PONTE SULLO STRETTO DI MESSINA

INTEGRAZIONI AL PROGETTO DEFINITIVO

<i>Area tematica</i>	STUDIO D'IMPATTO AMBIENTALE
<i>Ente emittente</i>	MINISTERO DELL'AMBIENTE E DELLA TUTELA DEL TERRITORIO E DEL MARE
<i>Autore dell'osservazione</i>	COMMISSIONE TECNICA VIA - VAS
<i>Riferimento richiesta</i>	INTEGRAZIONI ALLA RICHIESTA PROT. CTVA-2011-0004534 DEL 22/12/2011
<i>Titolo del documento</i>	RISPOSTA INTEGRAZIONE LATO SICILIA ID17

Ponte sullo Stretto di Messina PROGETTO DEFINITIVO					
RISPOSTA INTEGRAZIONE LATO SICILIA ID17		<i>Codice</i> VIAS017_F1	<table border="1" style="width: 100%; border-collapse: collapse;"> <thead> <tr> <th style="text-align: left;"><i>Rev</i></th> <th style="text-align: left;"><i>Data</i></th> </tr> </thead> <tbody> <tr> <td style="text-align: center;">F1</td> <td style="text-align: center;">30/05/2012</td> </tr> </tbody> </table>	<i>Rev</i>	<i>Data</i>	F1	30/05/2012
<i>Rev</i>	<i>Data</i>						
F1	30/05/2012

Figura 2—1, Planimetria di intervento pontili lato Ganzirri

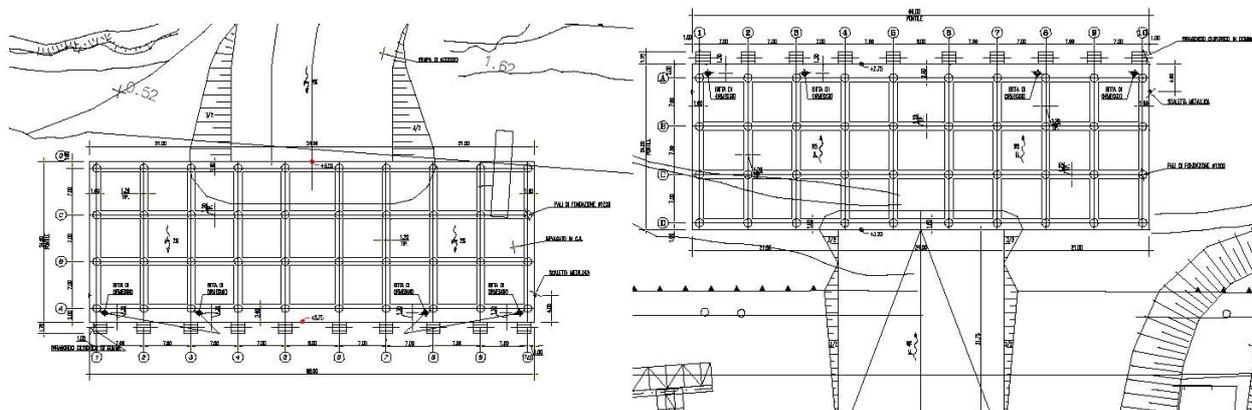
In relazione agli interventi costieri, risulta necessario effettuare uno studio meteomarinario esteso all'unità fisiografica di riferimento (con particolare riferimento al pontile del cantiere SP1, agli "Interventi attuativi Piano Particolareggiato Porto-Tremestieri" e a quelli di "Rinaturalizzazione e ripascimento dei litorali"), nonché la verifica della stabilità delle opere e la congruità dei loro dimensionamenti, studi finalizzati ad escludere la possibilità che la realizzazione di detti interventi possa indurre alterazioni dell'idrodinamica costiera e del trasporto solido tali da determinare erosione in aree esterne a quella di progetto.

L'argomento è stato ampiamente trattato nel Progetto Definitivo per gli aspetti strettamente connessi al pontile SP1 Ganzirri infatti gli altri interventi citati - Piano Particolareggiato Porto-Tremestieri" e "Rinaturalizzazione e ripascimento dei litorali" – sono esclusi dall'area di competenza di Stretto di Messina.

Il pontile lato Sicilia, come quello lato Calabria, sono caratterizzati da un ingombro di 66 m x 24 m in pianta e sono costituiti da un impalcato in calcestruzzo gettato in opera poggiante su una maglia di pali trivellati.

I pali, in numero di 40 (4 file x 10 colonne), presentano un diametro 120 cm e lunghezza variabile

in funzione della profondità del fondale; si prevede un immorsamento nel terreno pari a 29 m. L'interasse tra i pali parallelamente alla costa varia da un minimo di 7,00 ad un massimo di 8,00 m in corrispondenza della campata centrale, mentre perpendicolarmente è costante e pari a 7 m. L'impalcato è costituito da un graticcio di travi ribassate di altezza variabile tra 130 e 178 cm circa e di larghezza 120 cm gettate in opera in casseri a perdere sagomati a "U". Le travi poste ad un interasse uguale a quello dei pali, sono connesse a quest'ultime tramite baggioli a sezione quadrata di lato 60 cm che spiccano dalla sommità dei pali. La soletta che costituisce l'impalcato è anch'essa gettata in opera in casseri a perdere ed è una soletta armata bidirezionalmente, di spessore variabile tra 80 e 128 cm circa. La variabilità delle altezze degli elementi strutturali orizzontali del pontile è dovuta alla necessità di ottenere una pendenza del 2% dell'impalcato. I pontili sono stati progettati in modo da occupare la minima area indispensabile ai lavori.

Il pontile è previsto con una maglia di pali estremamente permeabile, con una sezione occupata del 2.3%. La batimetria di dettaglio dimostra che nella fase di progetto esecutivo il tracciamento del pontile sarà aggiustato per assicurare il pescaggio minimo richiesto per l'operazione delle chiatte (4.5m), sempre senza modificare la geometria fondamentale di 66.00x 24.00
